Věc: Veřejná zakázka: „Dodávka zařízení s regulací teploty a relativní vlhkosti vzduchu – rozděleno na části“
Vysvětlení zadávací dokumentace č. 2

Dotaz č. 3 (k části 3 veřejné zakázky)

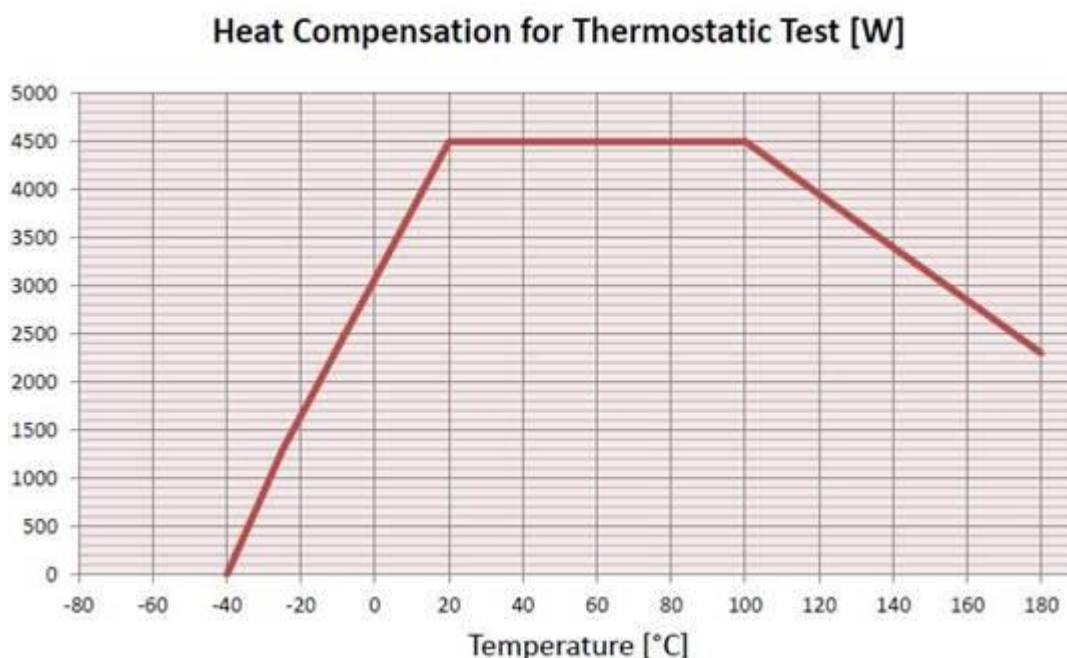
Dotaz č. 7 (k části 3 veřejné zakázky)

Mohl by například zadavatel akceptovat dodání komory, která umožňuje:

- *při teplotních testech kompenzovat zdroj tepelného záření až 4500 W při teplotě $+25^{\circ}\text{C}$. Pro ostatní teploty je možné pak kompenzovat zdroj tepelného záření uvnitř testovacího prostoru dle níže uvedeného grafu:*

- *při klimatických testech za teploty $+25^{\circ}\text{C}$ a vlhkosti vzduchu do 90% umožní kompenzovat tepelnou zátěž v testovacím prostoru až 400 W.*

Odpověď zadavatele na dotaz č. 7:

Zadavatel k dotazu sděluje, že obě výše uvedené možnosti nejsou v rozporu s požadavky zadavatele uvedenými v příloze č. 1c (Technická specifikace pro část 3 VZ) a budou tedy akceptovány.
